RESPUESTAS A CONSULTAS A LAS BASES DE LICITACIÓN Y ESPECIFICACIONES TÉCNICAS

OBRAS DE REPARACIÓN DE OFICINAS EN ESTACIONES E INTERMODALES DE METRO S.A.

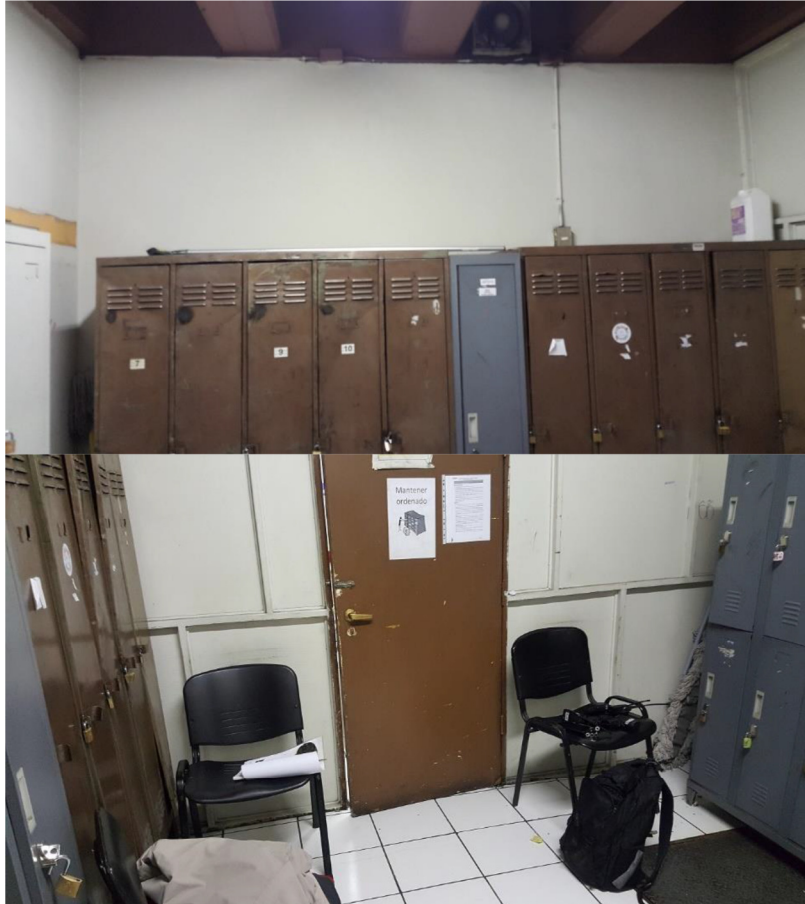
68. Aclarar pintura de cielo en Sala de Colación y Vestuario Mujeres ya que en este lugar existe vigas de 0.5m de altura y las cubicaciones son mayores, se adjuntan imágenes. Se propone cambiar pintura por cielo tipo americano en Sala de Colación y Vestuario Mujeres.

R: Las fotos que se adjuntan corresponden a Baquedano 1 y a Baquedano 5. Por lo que la propuesta no aplica.

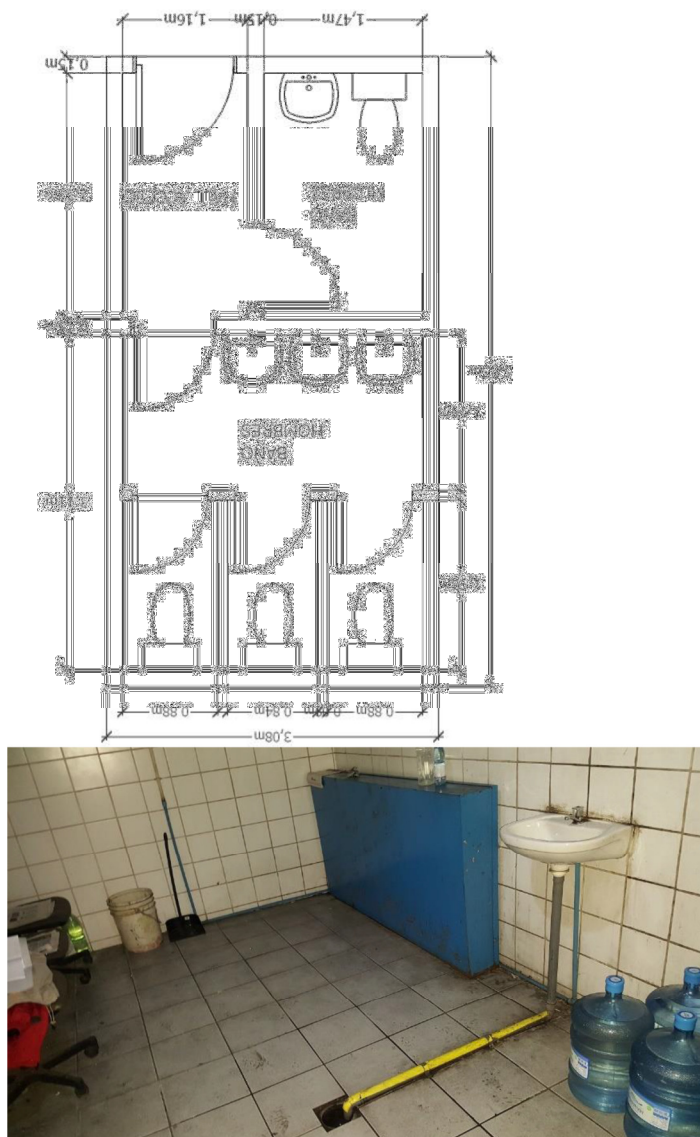
71. En futura sala de baños, no se considera trabajos en pared para que la puerta Hall de Acceso quede pegada a la pared (según dibujo entregado), se adjuntan imágenes.

R: El muro deberá modificarse de acuerdo al dibujo enviado.
